Дата выезда: 24.04.2018

Сделано за период:

Выявленные отклонения от проекта:

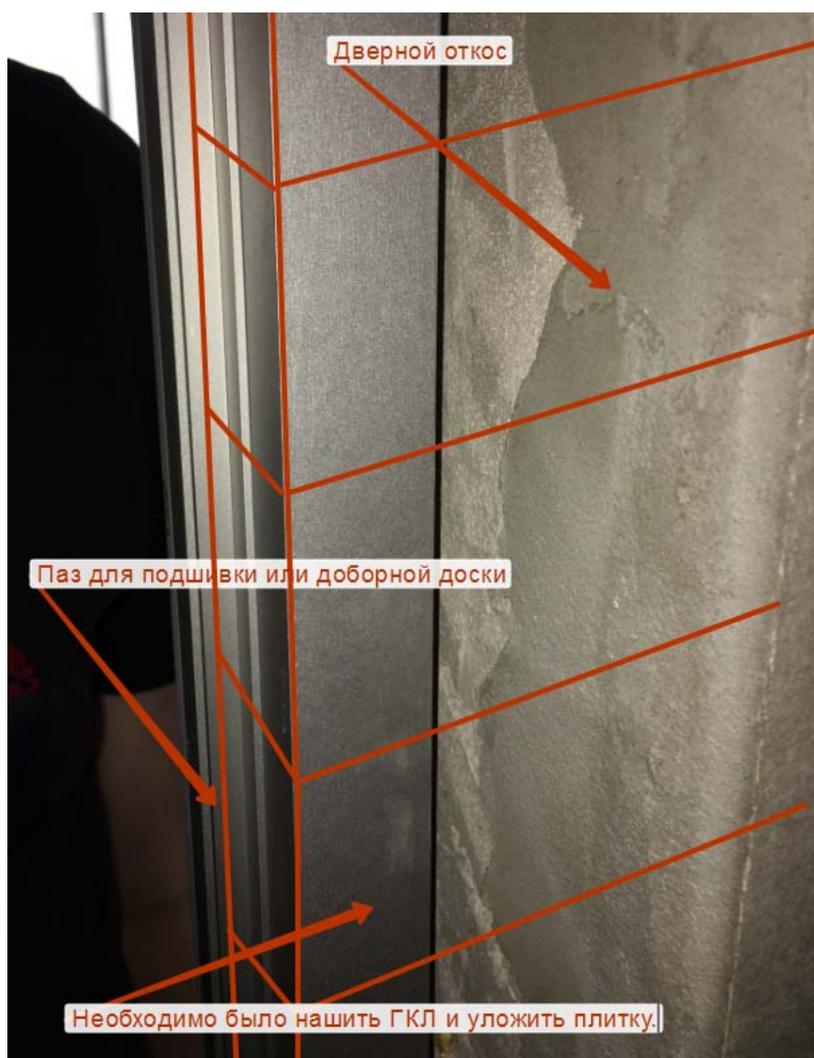
5. Не оставили паз для скрытого плинтуса в спальне

Проблема: необходимо делать пропил по низу стены, а паркет уложен вровень со стеной, хотя его необходимо было завести глубже в паз и потом прикрывать стык пола и стены плинтусом. Для устранения ошибки необходимо демонтировать паркет в спальне полностью, т.к. он уложен замковым методом и криво отрезан по краю, невозможно доложить паркет внутрь паза.

б. Заменить скрытый плинтус накладным

1. На двери «невидимки» будет приклеен сегмент плинтуса, из-за его толщины дверь не сможет открыться до конца
2. Будет выглядеть не красиво
